WOS.272.1.34.2023

dot. postępowania na zadanie pn. **Modernizacja odcinków dróg powiatowych w celu poprawy bezpieczeństwa użytkowników ruchu - etap II**

Droga powiatowa 3377D Sierpnica

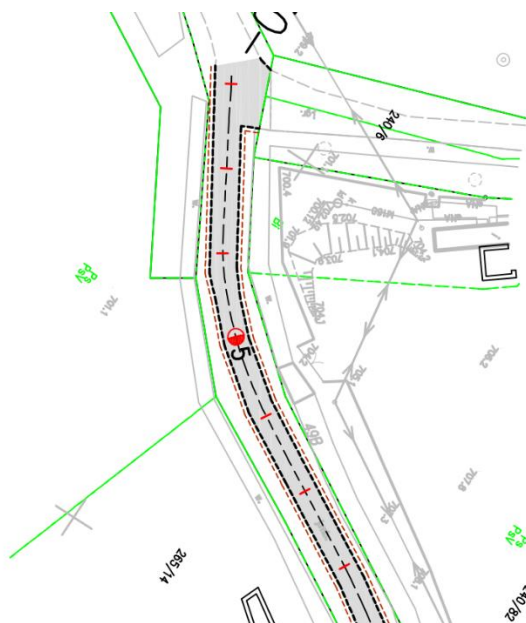
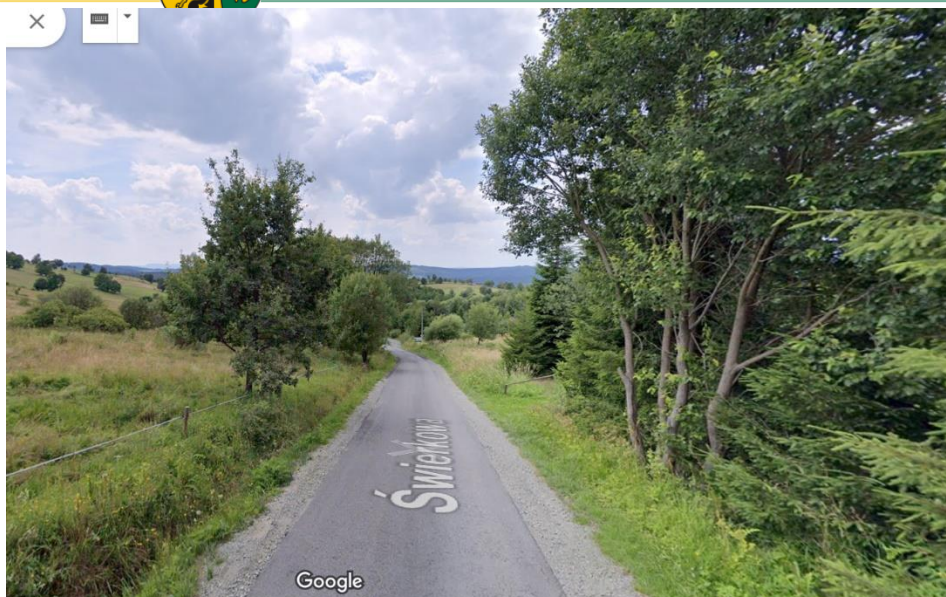
„Zgodnie z Dokumentacją Projektową w ramach modernizacji należy wykonać naprawę systemu odwodnienia powierzchniowego dróg poprzez odmulenie istniejących rowów przydrożnych. W związku z tym, że część rowów znajduje się poza pasem drogowym Wykonawca zwraca się z prośbą o potwierdzenie tego zakresu robót i ewentualne potwierdzenie posiadania odpowiednich decyzji zezwalających na realizację prac poza pasem drogowym.

Dodatkowo część rowów jest zarośnięta drzewami/krzewami. Czy Zamawiający przewiduje ich wycinkę i jeżeli tak czy posiada stosowne decyzje administracyjne do jej realizacji?

Przykład:

Starostwo Powiatowe w Wałbrzychu działając na podstawie art. 284 ust. 1 i 2 ustawy z dnia 11 września 2019 r. Prawo zamówień publicznych (tekst jednolity Dz. U. z 2023 r. poz. 1605 z późn. zm.) wyjaśnia:
zgodnie z Dokumentacją Projektową w ramach modernizacji uwzględniono roboty dotyczące nawierzchni jezdni, zjazdów oraz poboczy utwardzonych. Elementy odwodnieniowe takie jak rowy przydrożne zamawiający podda zabiegom utrzymaniowym we własnym zakresie. Wyjątek stanowi droga nr 3393D w m. Gostków gdzie w ramach zadania przewidziano umocnienie skarpy rowu od strony jezdni płytami ażurowymi- DT str. 13 pkt. 7, przedmiar robót str. 6 pkt. 2.
